**Waterschap
Roer en Overmaas**

onderwerp :
aanbieding voorstel normering wateroverlast

Toelichting normeringskaart en maatregelenpakket regionale wateroverlast

Bijlage 3 Reacties vanuit Gebiedsproces op de ontwerp-WB21-normeringskaarten en maatregelenkaarten

Tekening Concept-voorstel normering regionale wateroverlast Parkstad Limburg (tek.nr. O03-927.003):

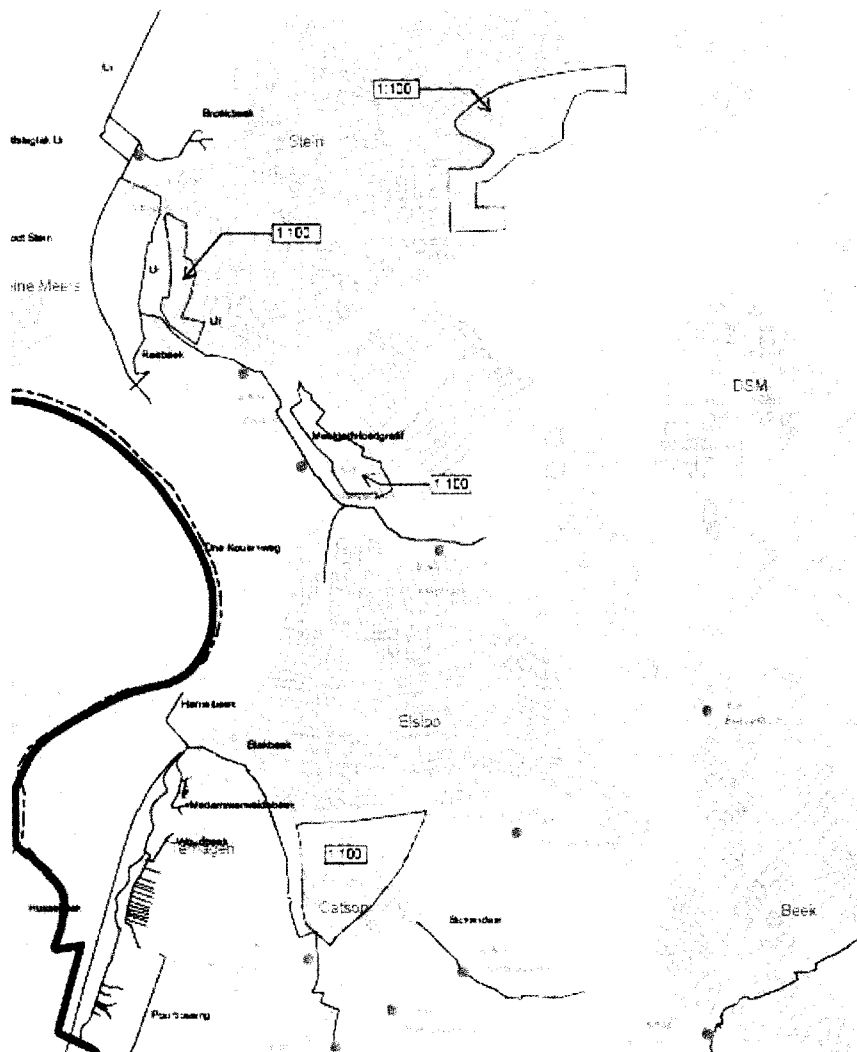
- De nieuwbouwwijk Kaldeborn ligt een stuk hoger dan het beekdal echter heeft maar een beschermingsniveau 1:25 dit kan zeker 1:100 zijn!
- De grenzen van 1:25 naar 1:100 langs de beekdalen zijn ons inziens ruim genomen. Is hier wel rekening gehouden met de soms snel oplopende maaivelden?
- Mijnteenberg t.p.v. buffer De Dem maar een beschermingsniveau van 1:10 ??
- In de omgeving van retentiebuffer Passart zijn verschillende percelen met 1:10 terwijl hier geen aanleiding voor is?

- Gemeentelijke maatregelen staan niet op de kaart terwijl deze wel digitaal zijn aangeleverd!

- Nieuwbouwwijk Kaldeborn → Opmerking wordt overgenomen en het beschermingsniveau aangepast naar T=100
- Is er rekening gehouden met oplopende maaivelden? → bij de grenzen van 1:25 naar 1:100 is inderdaad rekening gehouden met het maaiveld verloop. Het is echter moeilijk in te schatten waar de grens precies moet komen te liggen. Daarom kan het voorkomen dat in sommige situaties de grenzen wat ruim zijn genomen.

- Mijnteenberg t.p.v. buffer de Dem → In de praktijk zal het beschermingsniveau hier inderdaad veel hoger zijn. Bij de gekozen methodiek is nu echter uitgegaan van het perspectief wat in het POL is toegekend aan de betreffende gebieden. Aangezien hier geen bebouwing aanwezig is zien wij geen reden om het beschermingsniveau aan te passen naar bijvoorbeeld T=25 of T=100, aangezien er niets te beschermen valt.

- Retentiebuffer de Passart → Dit heeft dezelfde oorzaak als bij de mijnteenberg. Als gevolg van het perspectief uit het POL hebben deze percelen een beschermingsniveau van T=10 gekregen. Voor de percelen waar bebouwing aanwezig is

zullen we het beschermingsniveau aanpassen naar $T=100$ (twee percelen). Waar geen bebouwing aanwezig is zullen we het huidige beschermingsniveau handhaven.

- WB21 maatregelen gemeente staan niet op de kaart → Op de maatregelenkaart zijn de gemeentelijke WB21-maatregelen niet opgenomen. Dit is enerzijds omdat dit beeld niet volledig up-to-date is en anderzijds omdat het kaartbeeld met alle gemeentelijke maatregelen erg onoverzichtelijk zou worden. Wij streven er wel naar om een actueel overzicht van alle gemeentelijke maatregelen te hebben zodat we bij de invulling van onze WB21-maatregelen wel effectief kunnen afstemmen met eventuele gemeentelijke maatregelen.
